**Žvėryno gyvenamojo rajono detaliojo plano sprendinių koregavimas sklype
Miglos g. 55 (kadastro Nr. 0101/0029:306) teritorijų planavimo proceso
inicijavimo pagrindu**

Pakeitimų/pataisymų lentelė

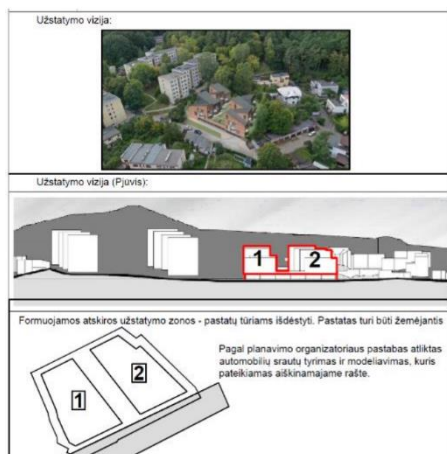
2. Išimti iš pagrindinio brėžinio šią dalį (perkelti į aiškinamąjį raštą):

Schemos iš pagrindinio brėžinio perkeltos į aiškinamąjį raštą.
